リサイクル燃料備蓄センター設工認
設3-補-003 改1
2023年6月8日

リサイクル燃料備蓄センター
設計及び工事の計画の変更認可申請書
(補足説明資料)

金属キャスク及び貯蔵架台の耐震性

リサイクル燃料貯蔵株式会社

第 1 図 設計用床応答曲線（基準地震動 S_s）

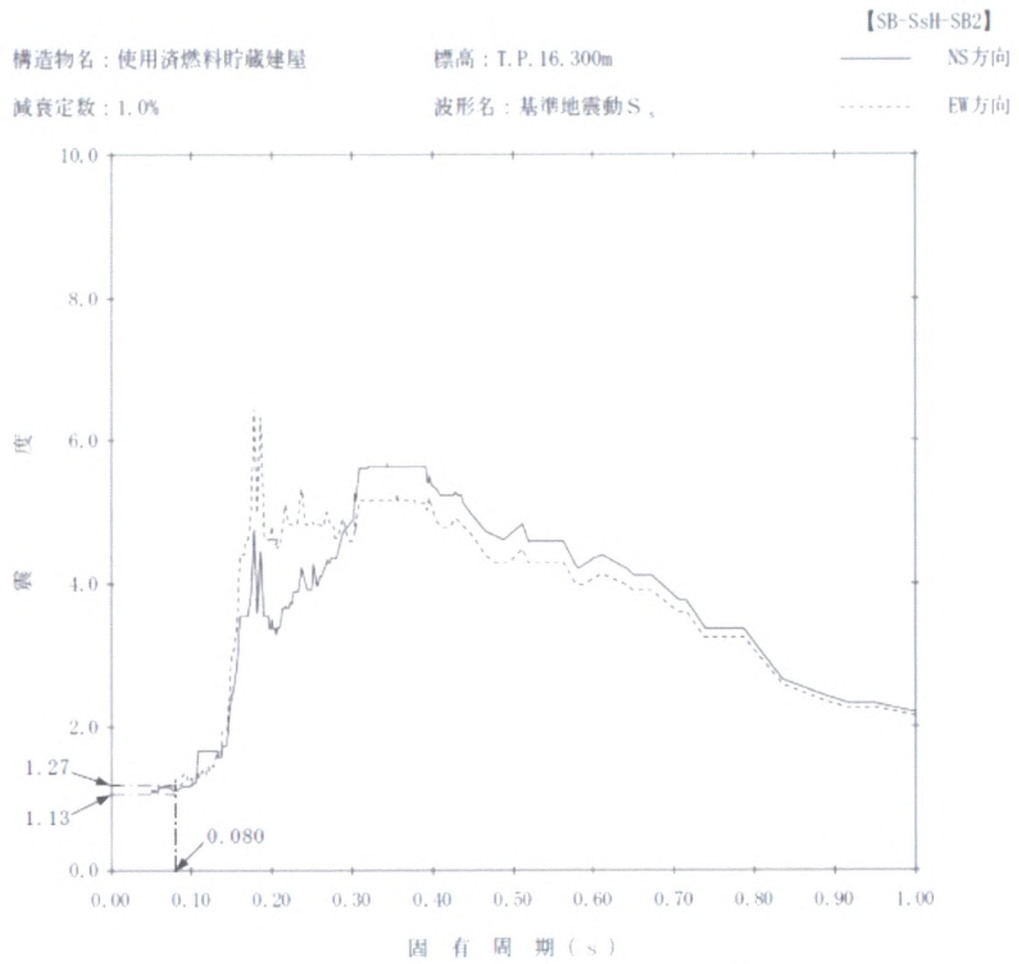
水平方向基準地震動 S_s による床面の水平方向設計用床応答曲線 (第1図) または、水平方向基準地震動 S_s による建屋の最大応答加速度の20%の割り増しより算出したもの (第2表) いずれか大きい方に余裕を持った保守的な設計用地震力とする。

第2図 設計用床応答曲線（弾性設計用地震動 S_d ）

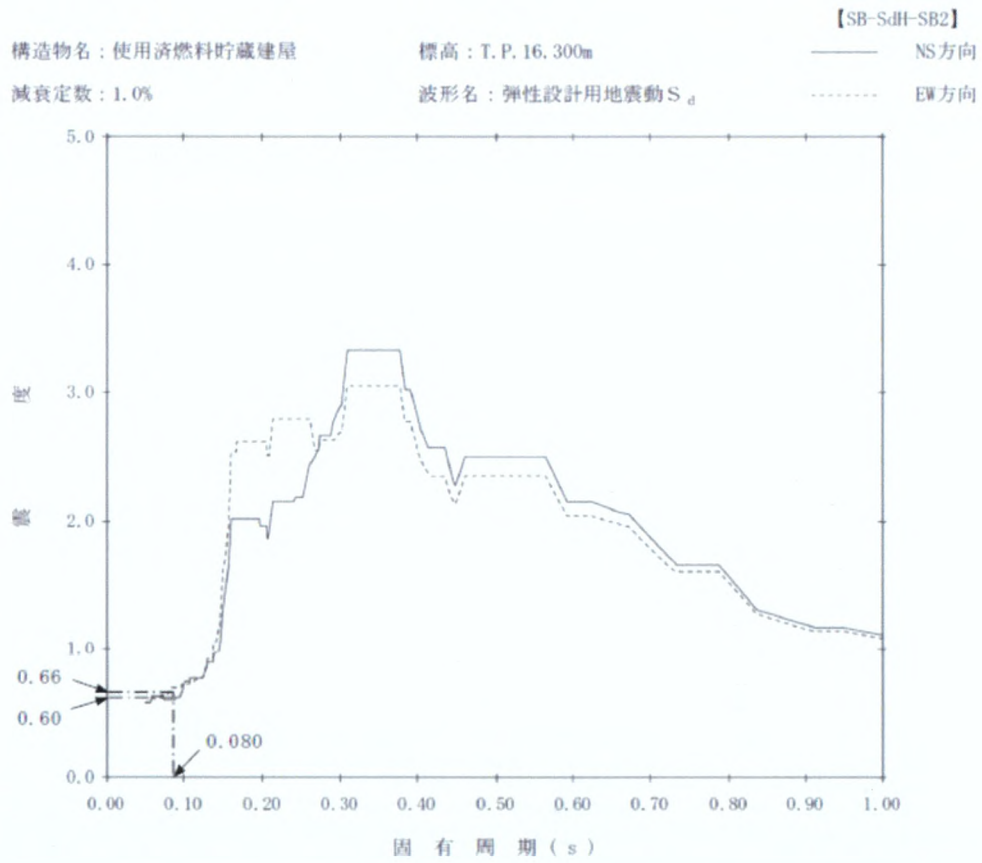
水平方向弾性設計用地震動 S_d による床面の水平方向設計用床応答曲線 (第2図) または、水平方向弾性設計用地震動 S_d による建屋の最大応答加速度の20%の割り増しより算出したもの (第3表) いずれか大きい方を設計用地震力とする。

第5-1図 水平方向基準地震動S_sによる床面の水平方向設計用床応答曲線

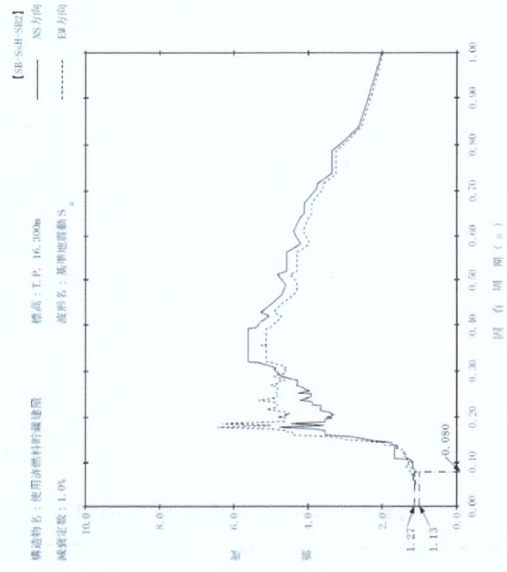
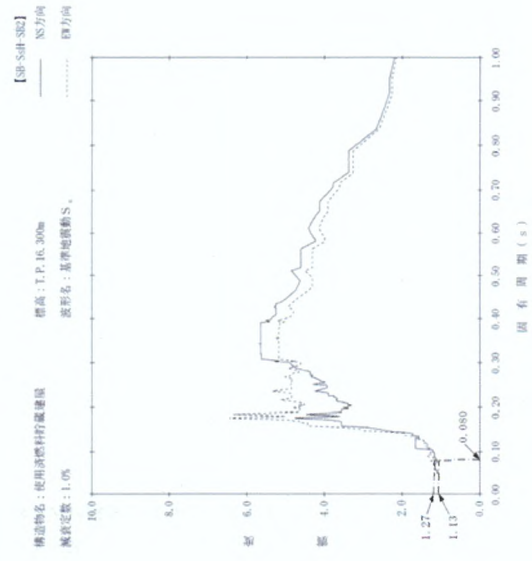
S_s-B5 の追加

第5-2図 水平方向基準地震動S₁による床面の水平方向設計用弾性応答曲線

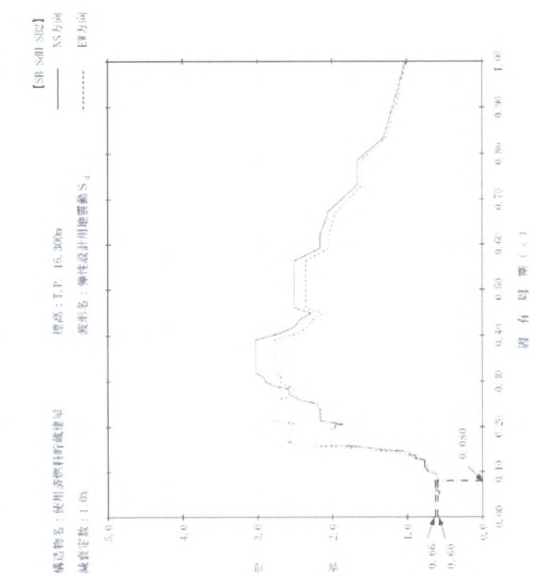
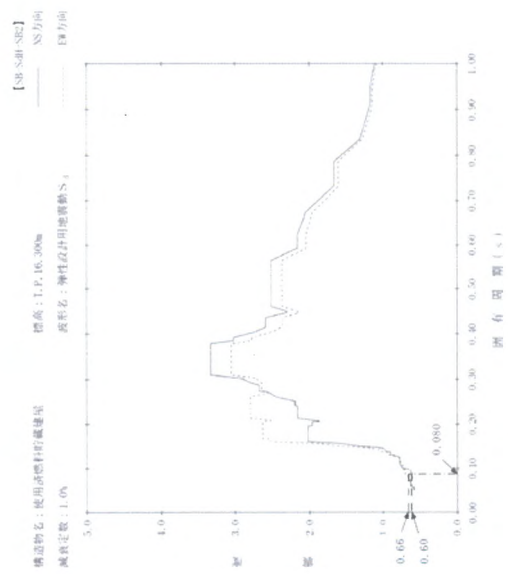
S₅-B5 の追加
